改善箇所説明図

[不具合内容]

自主改善対象製品確認方法

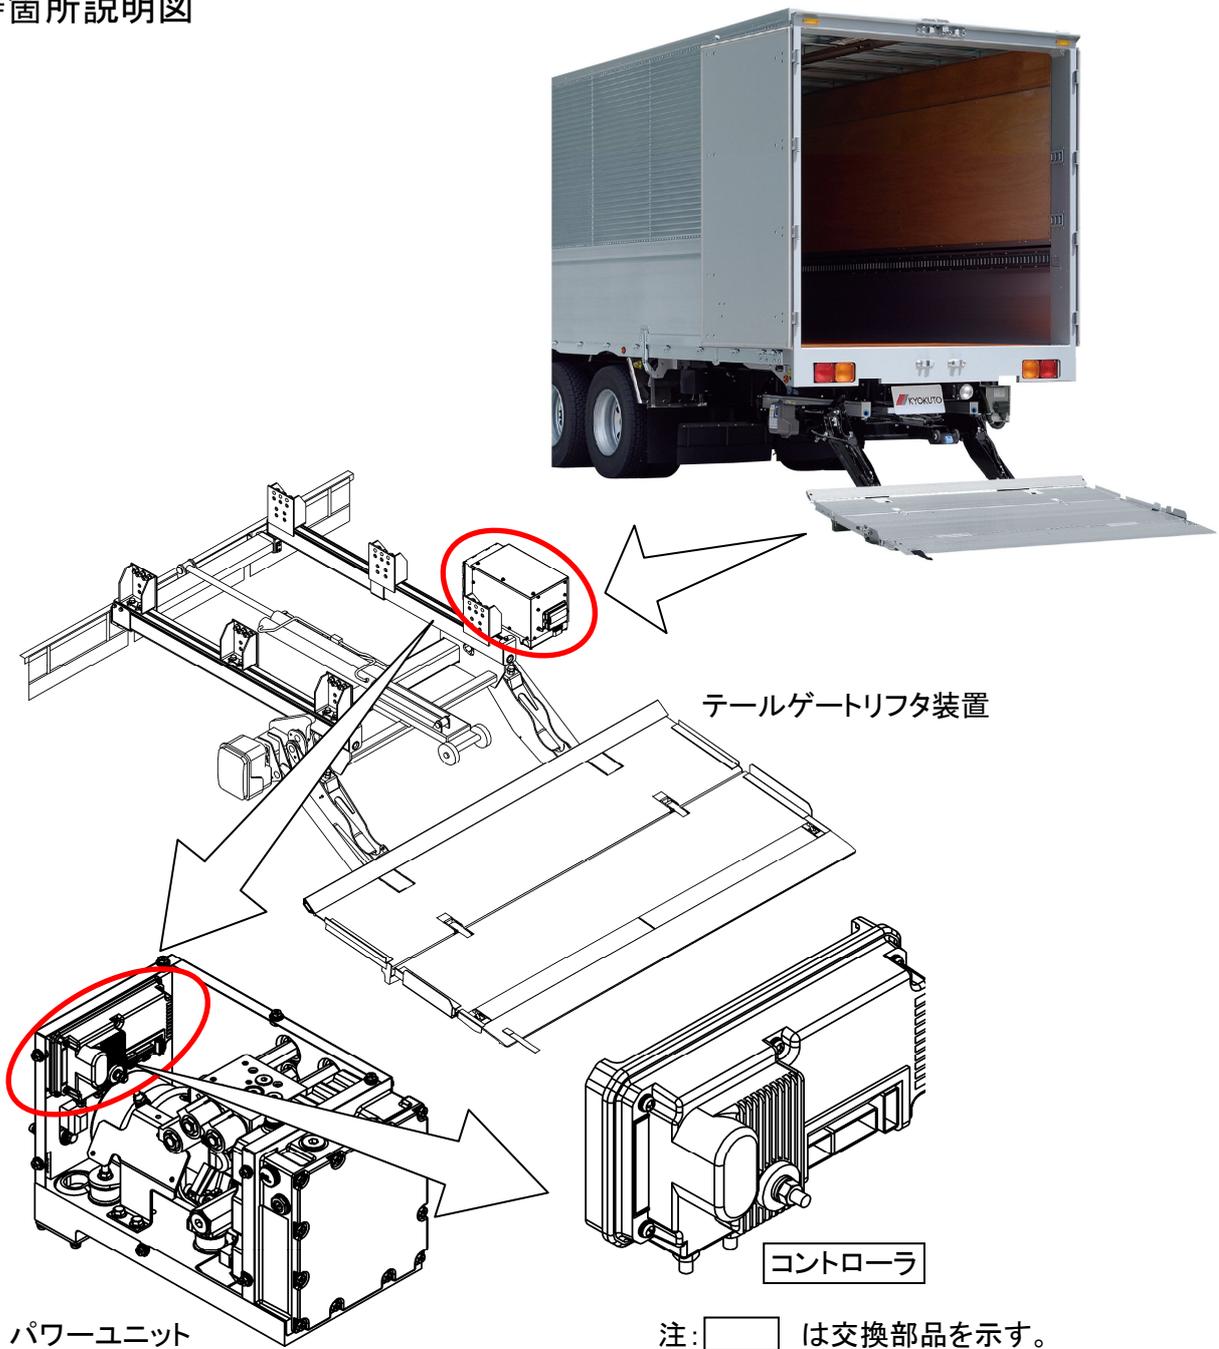
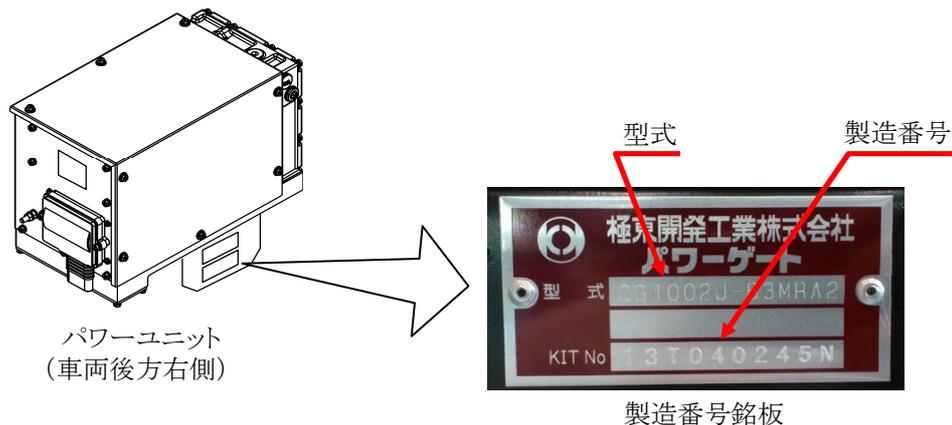
床下格納型テールゲートリフタにおいて、パワーユニットコントローラの制御プログラムが不適切なため、特定の条件下(テールゲートリフタのメインスイッチを入れたままプラットホームを展開した状態で1時間以上経過)でプラットホームを上昇させる操作を行った場合、プラットホームが上昇せず、1秒間(約120mm)ボデー側に引き込む動作をして停止する場合があります。その状態から更にプラットホームの上昇操作を行うと、引き込んだ状態のまま上昇し、プラットホームがボデー後部と干渉することで、干渉部位が損傷し、最悪の場合、車両後面の灯火器が損傷するおそれがある。

パワーユニットコントローラを対策品に交換する。

改善実施車には、パワーユニットに識別用のステッカーを貼付けする。
